Aménagement hydroélectrique des chutes à Thompson, rivière Franquelin

Étude d'impact sur l'environnement
Addenda – Réponses aux questions et commentaires
2^e série

B106371

Caractérisation des milieux humides

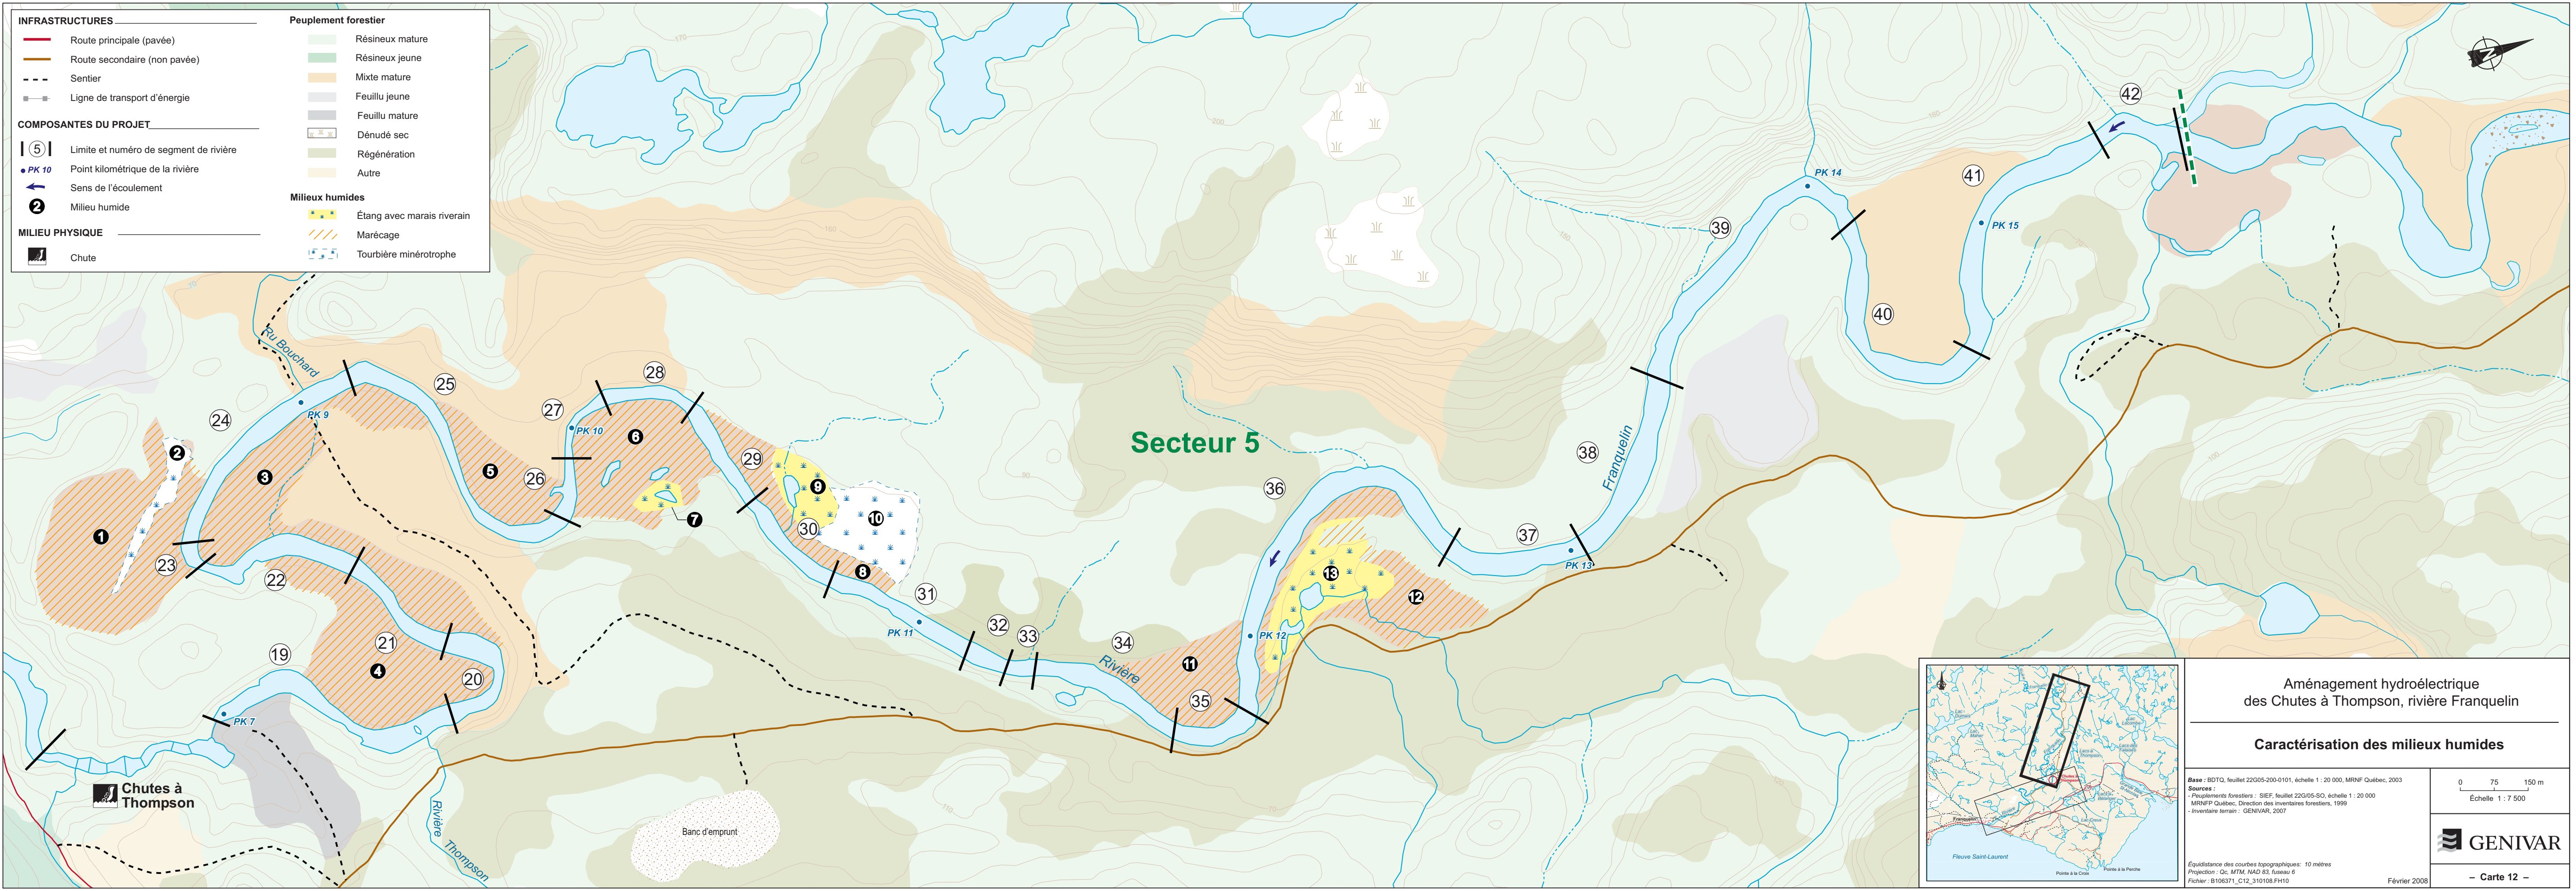
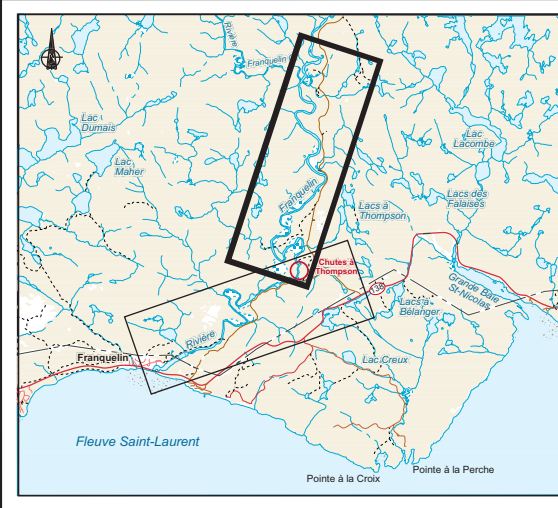
des écosystèmes aquatiques, humides et riverains » préparé par le MDDEP. Pour compléter la réponse, l'initiateur du projet doit également représenter sur une carte, les différents milieux humides identifiés et estimer la superficie de chaque type de milieux humides qui sera affecté par les travaux.

Afin de déterminer la valeur écologique des milieux présentés dans son étude d'impact, l'initiateur du projet doit revoir sa caractérisation des milieux humides en utilisant la nomenclature des milieux humides présentée dans le document « Identification et délimitation

Le tableau 2 établit une correspondance entre les milieux humides représentés sur la carte 12, leur type et leur superficie.

Tel que présenté sur la carte 12, trois types de milieux humides sont retrouvés dans le secteur 5, soit :

- des marécages (82,8 %);
- des étangs bordés de marais riverains (10 %);
- des tourbières minérotrophes (7,2 %).
